# **Parecer da Comissão de Avaliação**

## **Estudo de Impacte Ambiental**

**Ligação D/C1**

**da Ligação Ferroviária de Alta Velocidade**

Figura 2 – Regularização da vala do Archino pelos V4 e V5 do eixo 2

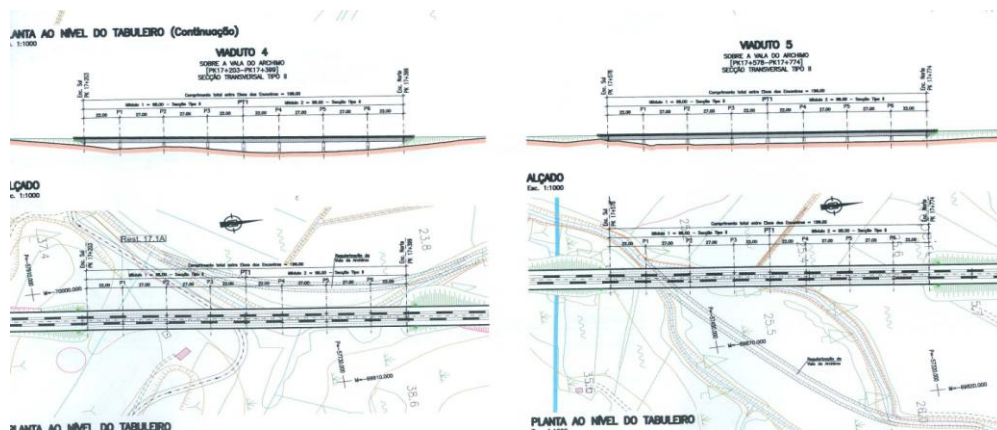
Analisando-se os traçados verifica-se que a preocupação enunciada dos pilares não interferirem com os leitos das linhas de água, não foi sempre seguida, sem que o EIA tenha identificado as situações onde tal irá ocorrer, nem apresentado qualquer justificação para essa opção. No que se refere à vala do Archino e apesar dos viadutos 4 e 5 do eixo 2 terem por objectivo a travessia do vale aluvionar desta ribeira, a solução apresentada no EP (Fig 2) implica o desvio e regularização desta vala em dois locais, pelo que a solução apresentada é susceptível de ocasionar impactes negativos e significativos que o EIA sub-avaliou, uma vez que apenas referiu terem sido adoptados pilares circulares para mitigarem esta afectação.

Segundo as plantas perfil do anexo identificaram-se pilares dos viadutos que interferem com leitos de linhas de água, valas e diques de protecção constituindo portanto situações críticas cujos impactes deviam ser avaliados como negativos e significativos, tanto mais que não são propostas quaisquer medidas de minimização, quer para o PE, quer para a fase de obra. No quadro seguinte indicam-se exemplos destas situações.

- A13.** O Projecto de Execução deve ser desenvolvido tendo em conta que nos viadutos os pilares terão que ser implantados com direcção concordante com a do escoamento. Nenhum pilar deve ficar colocado no leito menor, margem, valas, diques e motas de protecção;

**Figura 3 – interferências do V1 dos eixos 2 e 3 com aquedutos**

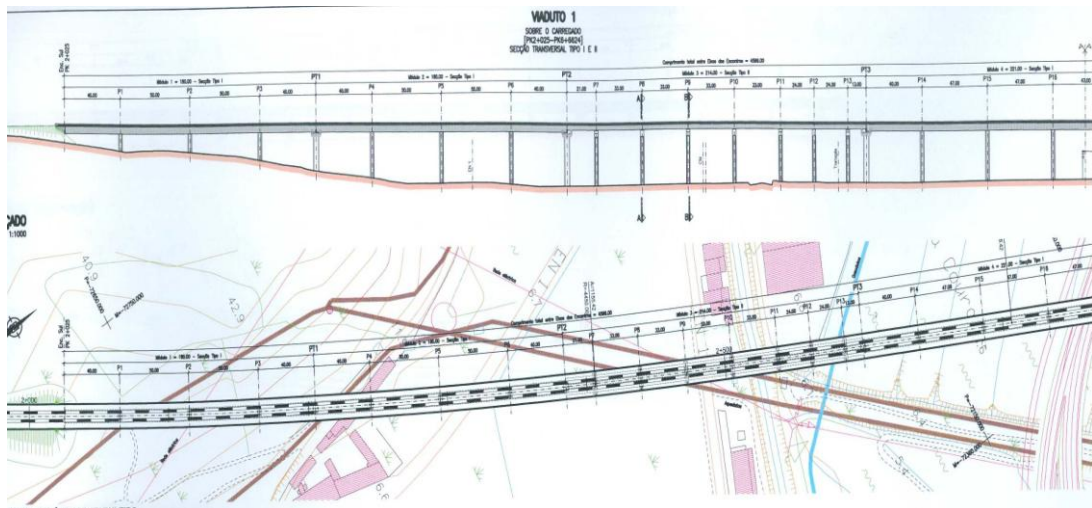
No entanto, verifica-se que para além destas situações, os traçados prevêem grande proximidade e até mais interferências com este e, com as outras infra-estruturas de transporte de água (aqueduto do Tejo e adutora de Castelo de Bode) constituindo impactes negativos e muito significativos. Exemplos desta situação podem verificar-se na Fig 3, no caso das Alternativas 2 e 3 com os pilares P1, PT1, P8, P9 e P10 de V1.

Nos anexos onde o EIA inclui cópia da correspondência tida com diversas entidades, constam dois ofícios da EPAL onde são identificadas interferências com mais estruturas do que as listadas no quadro anterior, confirmando a análise efectuada pela CA. A informação analisada por esta empresa não contemplou os Estudos Prévios das obras de arte especiais, como denota a referência feita pela EPAL no sentido em que há necessidade de se acautelar a zona de implantação dos pilares e a referência de que a *“Solução a desenvolver no Projecto de Execução deverá ter em conta que a zona de implantação dos pilares terá de se localizar fora da faixa dos terrenos da EPAL, bem como as inerentes cautelas durante o processo construtivo.”*
